Samrådsredogörelse

Detaljplan för Borshorva 2:30 med flera i Förlösa

Planförslaget har varit på samråd under tiden 2022-06-14 – 2022-07-13. Förslaget har sänts till myndigheter, förvaltningar och föreningar enligt sändlista och till fastighetsägare enligt fastighetsförteckning.

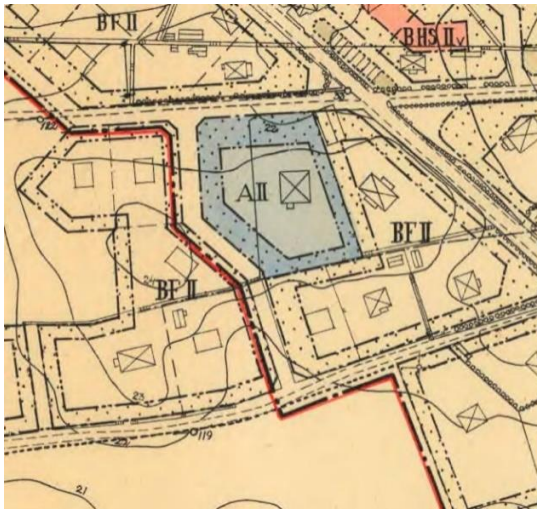
- varför är det mindre än 50 meter till befintlig hästhage 2:2?
- varför är min tomt (Spinnrocken 5, Balltorpsvägen 6) med i detaljplanen?
- finns det möjlighet att köpa markkremsan mellan min tomt och 1:26 som jag tidigare var lovad? Om inte vad är det tänkt att bli på markkremsan mellan min tomt och 1:26? Är det tänkt någon bearbetning eller ska den lämnas orörd?
- ser ut som att det står L1 mellan Spinnrocken 5 och 2:30, vad innebär det? Nu är det en liten stenmur, kan den vara kvar?

- sen står det att källare inte får finnas men vi har redan källare, har det någon betydelse?

Anseende Spinnrocken 5: För din fastighet gäller idag Byggnadsplan 0880K-II:75 från 1958. Enligt byggnadsplanen anges för din tomt fristående huvudbyggnad i två plan, huvudbyggnad om max 125 kvm, gårdsbyggnad om max 40 kvm. Enligt nu aktuellt planförslag erhåller ni mindre prickmark på er tomt och en större byggrätt.

Anseende markremsan: Enligt byggnadsplanen anges markanvändningen gata längs med västra sidan av er fastighet. Kommunen avser inte att bygga ut en gata enligt gällande byggnadsplan. Markremsan föreslås därför enligt det nya planförslaget som kvartersmark för bostäder. Detta i syfte för att markremsan ska kunna avstyckas och regleras till antingen er fastighet, dvs Spinnrocken 5 eller till er grannes fastighet Balltorp 1:26. Detaljplanen styr inte vem av er som ska köpa markremsan. Vid intresse av att köpa markremsan kontakta gärna kommunens Mark- och exploateringsenheten för mer information.

Anseende stenmuren: Ja, stenmuren avses att vara kvar. Kablar kan dock komma att passera under stenmuren. Planbestämmelsen u_1 avser möjligheten för ledningsägare att, genom lantmäteriförrättning, ansöka om ledningsrätt för sina underjordiska ledningar.

Anseende källare: Planbestämmelse om källarförbud stryks för berörda fastigheter inför detaljplanens granskningskede. Källarförbudet avser därmed endast de nya fastigheterna.

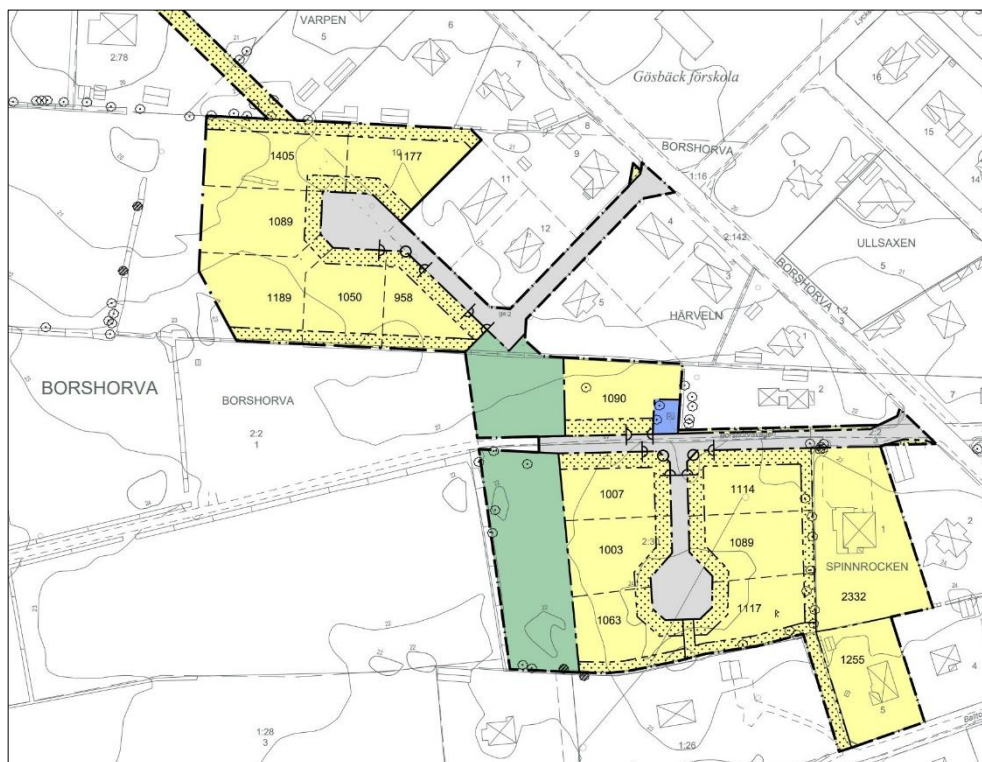
Övriga synpunkter vi har är att infarten är bra placerad till området i söder om Härveln 2, men vi anser att det inte bör byggas mer än 4 hus där. Vi har 1650 kvm trädgård, vår granne har mer än 2300 kvm. Därav anser vi att 950 kvm är för små trädgårdar. Fyra trädgårdar med ca 1500 kvm tomt känns mer rimligt i vårt område.

Planer på att planlägga just detta område har funnits sedan en lång tid tillbaka. Fastigheten Borsborva 2:30 undersöktes redan 2005 i ett planprogram för etablering av nya bostäder samt har även pekats ut för nya bostäder i kommunens översiktliga planering. Startbesked för nu aktuellt planarbete gavs i juni 2019.

Exakt hur framtida fastigheter kommer att styckas av regleras inte av planförslaget. Dock anges i plankartan en minsta tillåten tomtstorlek på 950 kvm, vilket är större än vad som angivits i planbeskedet på 750 kvm.

Detaljplanen styr inte i detalj hur framtida tomter kommer att styckas av. Kartbilden ska endast ses som ett exempel på hur tomtindelningen kan tänkas se ut i framtiden.
